AUTORIDAD NACIONAL DE LICENCIAS AMBIENTALES

COMUNICACIÓN
ACTO ADMINISTRATIVO

Referencia: Expediente: LAM5678
Asunto: Comunicación Resolución No. 00391 del 20/03/2018

Figura 2.5 Áreas de Influencia Indirecta y Directa Físico-biótica del proyecto

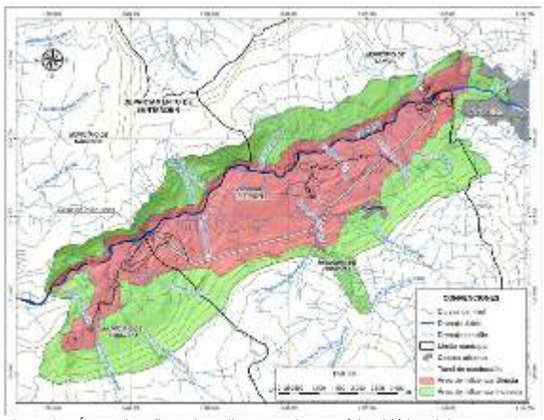
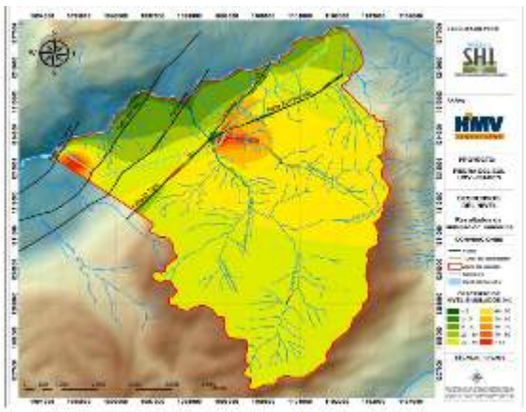
Además, una comparación entre la Figura 2.5 Áreas de Influencia Indirecta y Directa Físico-biótica del proyecto, presentado por la empresa en el capítulo 2, página 8 y la Figura 3.54 Zona de posible afectación del túnel de conducción. Escenario A (capitulo 3, página 139), muestra una incoherencia entre lo planteado como áreas de afectación en lo que respecta al recurso hídrico subterráneo. Se evidencia un análisis aislado y parcializado, excluyendo al casco urbano de Pinchote y la cuenca hidrológica de la quebrada La Pinchota del Área de Influencia Directa - AID, siendo estas, las áreas de mayor afectación por abatimiento de los niveles simulados.

Por lo anterior esta Autoridad considera que la metodología utilizada para llevar a cabo los modelos hidrogeológicos es adecuada. Sin embargo, existieron inconsistencias en la delimitación y justificación del área de influencia física del proyecto. En consecuencia, esta autoridad ratifica lo expuesto en la Resolución objeto de alzada.

Figura 1 Localización de Áreas de importancia para la Conservación de aves en al área de influencia del Proyecto Hidroeléctrico
Fuente: SIG ANLA.01/02/2018,

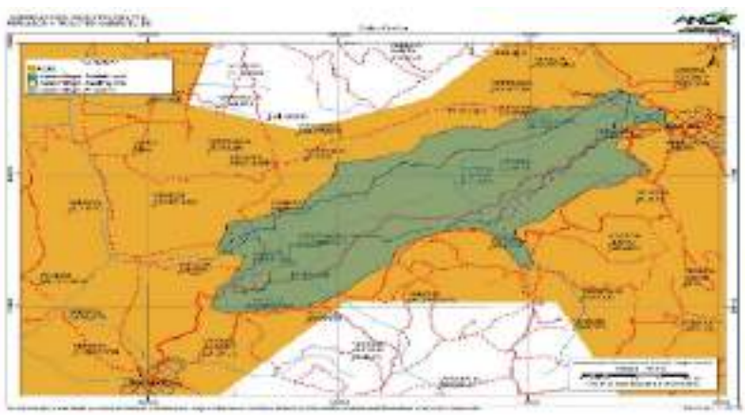
Aunado a lo anterior, la ausencia de información en la caracterización biótica relacionada en las Áreas de Importancia para la Conservación de Aves – AICA, teniendo en cuenta que toda el área de influencia del proyecto se encuentra sobrepuesta al AICA CO074 (Bosques Secos del Valle del Río Chicamocha), establecida desde el 2008 y cuyo principal objetivo es determinar el estatus, la distribución y los requerimientos ecológicos de dos especies de aves endémicas del cañón del Chicamocha y críticamente amenazadas: el Cucarachero de Nicéforo (Thryothorus nicefori) y el Colibrí Ventricastaño (Amazilia castaneiventris)4, información de carácter relevante para el análisis de la caracterización y contenido del Estudio de Impacto Ambiental-EIA. También para dicha área se establecen endemismos a nivel de especie y subespecie, como el de Ortalis columbiana, Myiarchus apicalis, Momotus

Mapa 36: ZONIFICACION AMBIENTAL | Mapa 45: ZONIFICACIÓN AMBIENTAL

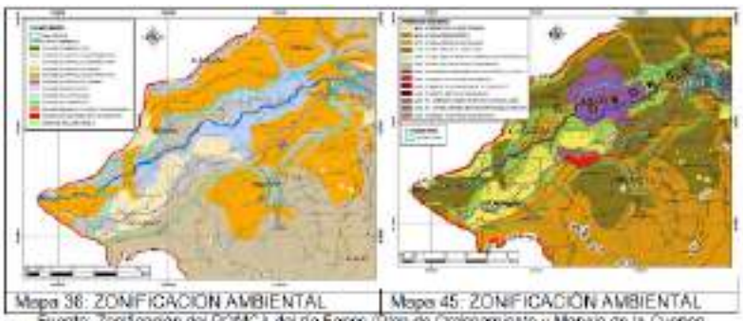
Por otra parte, la ANLA debe diferenciar la escala de captura de información utilizado por la CAS para la elaboración del POMCA que es de 1:100.000, mientras que la utilizada por HMV INGENIEROS LTDA E ISAGEN S.A. E.S.P es de 1:15.000 (incluso mayor a la solicitada en los Términos de Referencia - TR)."

De lo señalado se evidencia (i) Que la ANLA omitió o no tuvo en cuenta los anexos del EIA para determinar la diligencia con la que se desarrolló el estudio por parte de los promotores del proyecto al solicitar información sobre el POMCA, el cual no estaba adoptado por la CAS para la fecha de presentación de la información; y más aún que a la fecha no existe un Acuerdo que lo adopte; y (ii) se presenta un error de interpretación jurídica pues para que el Plan de Ordenación y Manejo de la Cuenca Hidrográfica se constituya en norma de superior jerarquía y determinante ambiental, debe ser una norma vinculante, es decir, debe ser adoptado por la Corporación Autónoma Regional (Decreto 1640 de 2012, compilado en el Decreto 1076 de 2015) mediante acto administrativo debidamente publicado."

Figura 2.5 Áreas de Influencia Indirecta y Directa Físico-biótica del proyecto.

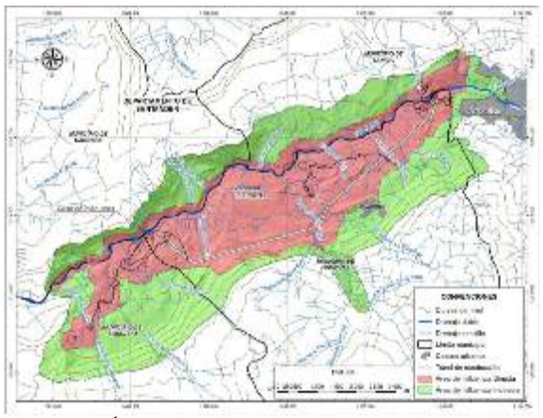
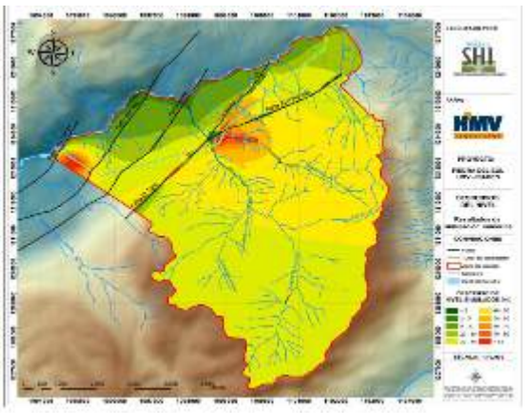
Una comparación entre la Figura 2.5 Áreas de Influencia Indirecta y Directa Físico-biótica del proyecto, presentado por la empresa en el capítulo 2, página 8 y la Figura 3.54 *Zona de posible afectación del túnel de conducción. Escenario A* (capitulo 3, página 139), muestra una incoherencia entre lo planteado como áreas de afectación en lo que respecta al recurso hídrico subterráneo. Se evidencia un análisis aislado y parcializado, excluyendo al casco urbano de Pinchote y la cuenca hidrológica de la quebrada La Pinchota del área de influencia directa, siendo estas, las áreas de mayor afectación por abatimiento de los niveles simulados.

Figura 3.64 DHI para manantiales y quebradas y descensos simulados con el modelo numérico

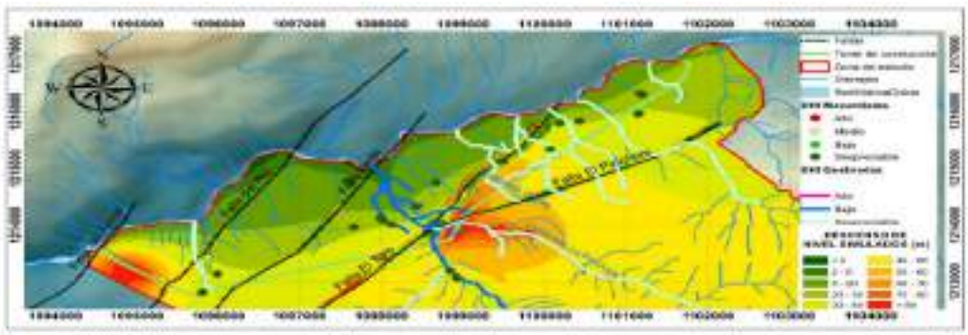
La comparación realizada en el documento (Figura 3.64; capitulo 3; página 156) y en el cual resalta la coherencia relativa entre el modelamiento numérico y el DHI, generando una alerta de monitoreo en la quebrada La Laja. Sin embargo, se evidencia ciertas incongruencias en el análisis comparativo. Por ejemplo: para la modelación matemática la mayor afectación por el abatimiento de niveles en la zona, se encuentra localizada en la confluencia de los sistemas de fallas de El Toro y El Pinchote, siendo la Quebrada La Pinchota, el drenaje con mayor afectación, mientras que el método DHI considera despreciable la afectación para este cuerpo de agua. Por otro lado, los manantiales se consideran de muy baja afectación (despreciable por utilizar el término propuesto) con la metodología DHI y en una zona con descensos entre 20 y 40 metros de abatimiento.

Figura 3.64 DHI para manantiales y quebradas y descensos simulados con el modelo numérico

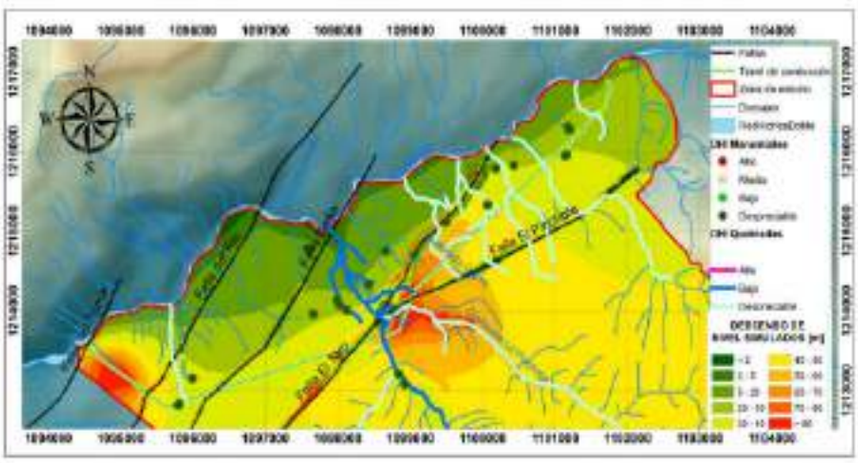
Por otro lado, los manantiales se consideran de muy baja afectación (despreciable por utilizar el término propuesto) con la metodología DHI en una zona con descensos entre 20 y 40 metros de abatimiento.

Figura 3.64 DHI para manantiales y quebradas y descensos simulados con el modelo numérico

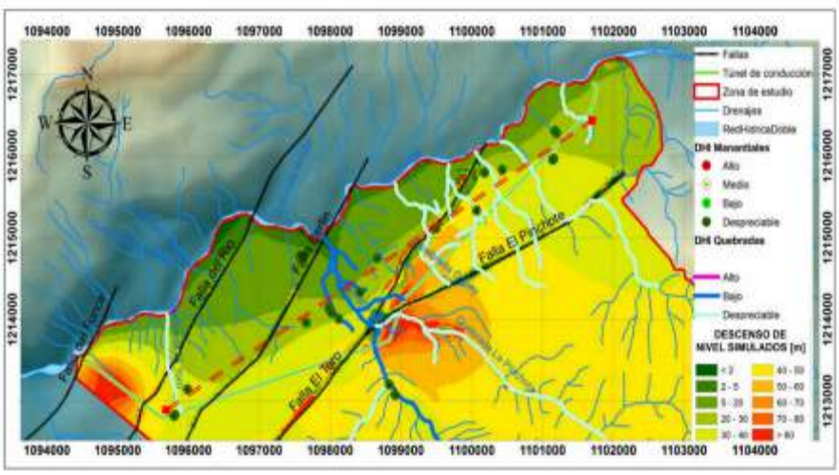
En relación con las variaciones del nivel freático la modelación numérica muestra un descenso en los niveles de 5 hasta 40 metros, sobre el corredor de descarga que conforman los manantiales inventariados y que son altamente sensibles a cualquier fluctuación por mínima que esta sea. Este impacto tendría un carácter irreversible si se tiene en cuenta la descripción presentada en el Estudio de Impacto Ambiental- EIA, por lo que su importancia estaría en crítico. Ahora bien, el análisis con el método DHI considera despreciable la afectación para los cuerpos de agua y los manantiales, por lo que la importancia de este impacto estaría como bajo a muy bajo. Razón por la cual, esta Autoridad no encuentra coherencia en los resultados presentados.

Figura 2.5 Áreas de Influencia Indirecta y Directa Físico-biótica del proyecto.

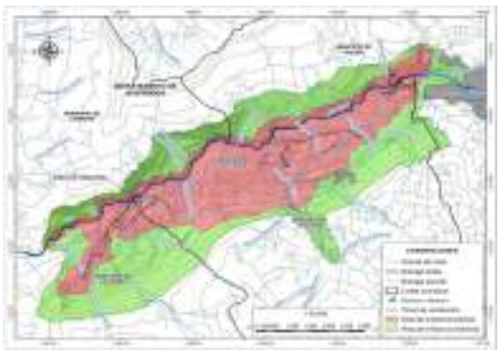
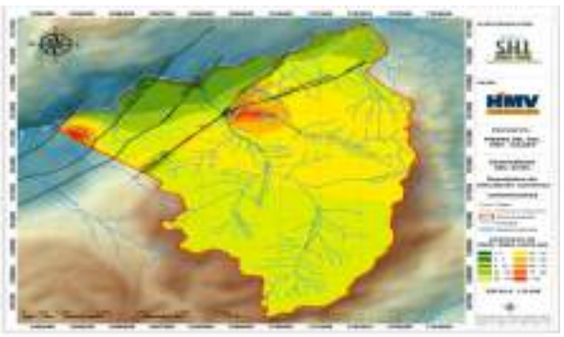
Además, una comparación entre la Figura 2.5 *Áreas de Influencia Indirecta y Directa Físico-biótica del proyecto*, presentado por la empresa en el capítulo 2, página 8 y la Figura 3.54 *Zona de posible afectación del túnel de conducción. Escenario A* (capitulo 3, página 139), muestra una incoherencia entre lo planteado como áreas de afectación en lo que respecta al recurso hídrico subterráneo. Se evidencia un análisis aislado y parcializado, excluyendo al casco urbano de Pinchote y la cuenca hidrológica de la quebrada La Pinchota del área de influencia directa, siendo estas, las áreas de mayor afectación por abatimiento de los niveles simulados.
